センサ硬化溶剤色変更のお知らせ

2021年4月20日

株式会社理研計器奈良製作所

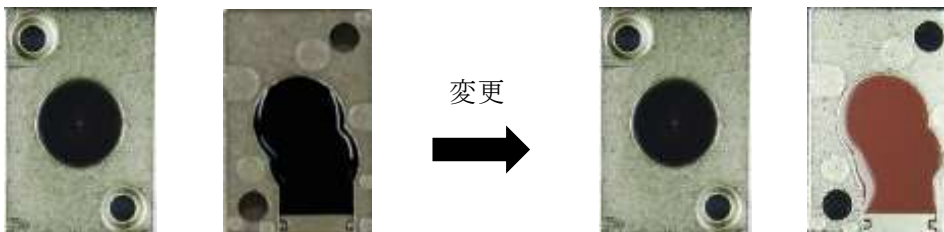
さて、このたび弊社製品である近接センサに用いている硬化溶剤の有害物質6物質に加えフタル酸系の4物質(DEHP、BBP、DBP、DIBP)を含まない硬化溶剤に対応すべき変更致します。このことから硬化溶剤色が黒色から赤褐色に変更となりますのでご理解頂きますようお願い申し上げます。

- 対象製品：RS-833H,RS-833H-Z,RS-903H,RS-846H,RS-843H,RS-223H,RS-233H
RS-895H,RS-863H,RS-847H,RS-841H
※指定ケーブル長で製作可能な近接センサ
- 対応時期：2021年6月より順次対応
- 性能及び外観寸法：従来と同様です。(互換性あります。)

※1 有害物質6成分対応（含まない）

※2 有害物質10成分対応（含まない）
